Projet de centrale photovoltaïque de Vaudes

Mémoire en réponse à l'avis de la Mission Régionale d'Autorité Environnementale Grand-Est
en date du 20/04/22

Mai 2022

Figure 4 Calcul des économies en CO2/kWh pour le photovoltaïque

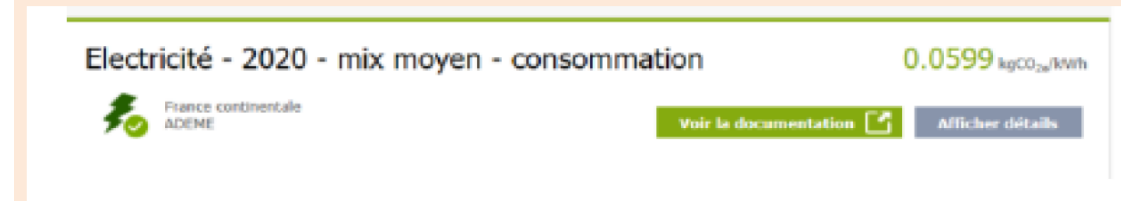
L'Ae recommande au pétitionnaire de préciser le temps de retour énergétique de l'installation, en prenant en compte l'énergie utilisée pour le cycle de vie de panneaux photovoltaïques et des équipements (extraction de matières premières, fabrication, installation, démantèlement, recyclage) et celle produite par l'installation.

L'Autorité environnementale recommande au pétitionnaire de compléter son dossier par :

- La méthodologie pour arriver au calcul d'émission de CO₂ ;
- Un bilan des émissions de gaz à effet de serre qui s'appuie sur une analyse du cycle de vie de ses composants (les calculs devront s'intéresser aux émissions en amont et en aval de l'exploitation du parc). Ainsi, les émissions résultantes de la fabrication des panneaux

photovoltaïques (notamment l'extraction des matières premières nécessaires, de l'acquisition et du traitement des ressources), de leur transport et de leur construction sur site, de l'exploitation du parc et de son démantèlement final sont également à considérer ;

- L'estimation du temps de retour de l'installation au regard de l'émission des gaz à effet de serre ;
- Par une meilleure analyse et présentation des impacts positifs de son projet.

Par ces données, le porteur de projet estime une économie de 69 tonnes de CO₂ par an pour une consommation de 2 951 foyers (avec chauffage). Ce calcul s'appuie sur les chiffres de l'ADEME de 2021 (Agence de l'Environnement et de la Maîtrise de l'Energie) prenant en compte l'analyse du cycle de vie complet de l'énergie photovoltaïque avec le mix énergétique français (et non Européen). Dans ces conditions, l'hypothèse de cette étude est largement pessimiste en CO₂ puisque le bilan carbone du mix énergétique français est déjà assez bas en raison de la grande part qu'occupe l'énergie nucléaire. A noter que les données ont été mises à jour depuis la publication de l'étude d'impact. En actualisant les chiffres, une économie de 225 tonnes de CO₂ par an pour une consommation de 3 109 foyers (avec chauffage) soit 6 932 personnes

La production annuelle d'électricité est estimée à 14,08 GWh pour ce projet, il en découle des conclusions sur les émissions de gaz à effet de serre et une équivalence de consommation électrique par foyer.
